Weimar Schulbau Open Source

Staatliche Gemeinschaftsschule Weimar

Betreff: Besprechungsprotokoll

Hier: Abstimmungstermin Prüfingenieur

Abbildung 1: Rauchdichte Abtrennung (Gemeinschaftshaus 1. OG)

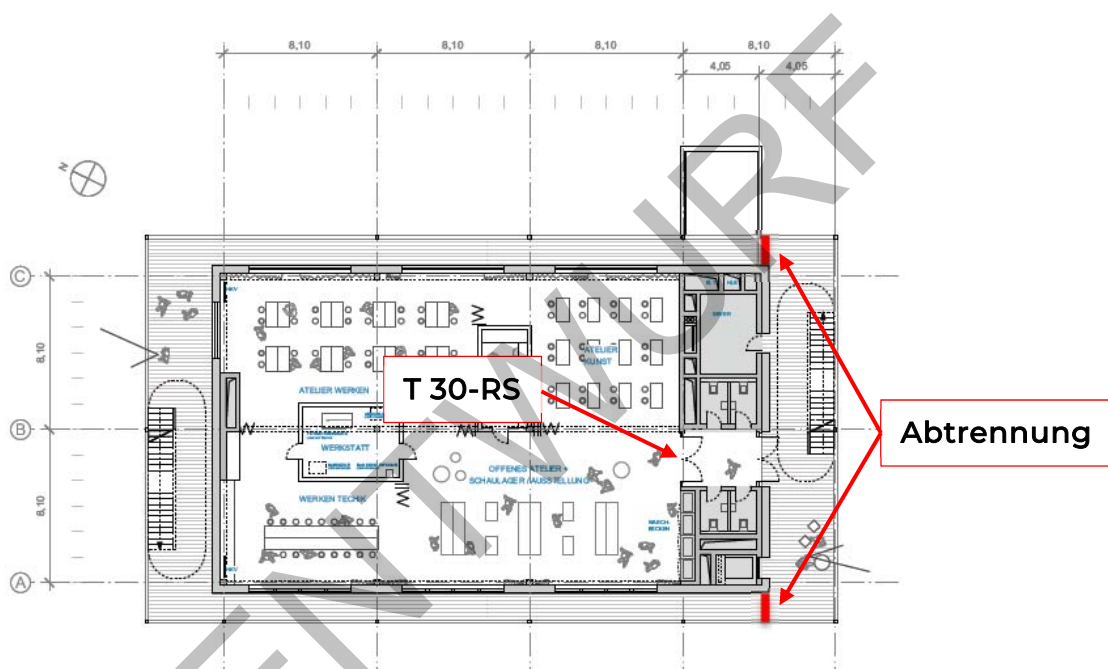
- Eine der beiden Außentreppe ist gegen das Eindringen von Rauch zu schützen, hierfür soll am massiv errichteten Kern eine Abtrennung zur Außentreppe vorgesehen werden. Diese Abtrennung ist so auszubilden, dass der Raucheintritt gehemmt wird.

Um die Außentreppe am massiven Technik- und Erschließungskern gegen Raucheintrag zu schützen ist hier eine Abtrennung vorzusehen. Die Abtrennung kann in massiver Bauweise, in Glas oder mit einem engmaschigen Mesh (Maschenweite < 0,5 cm x 0,5 cm) ausgeführt werden. Die Abtrennung ist dauerhaft geschlossen vorzusehen; eine Tür zur Wartung denkbar. Zur Visualisierung der Abtrennung wurde die Lage in Abbildung 1 exemplarisch eingezeichnet.

Die Tür zum Lerncluster ist als T 30-RS Tür auszubilden.
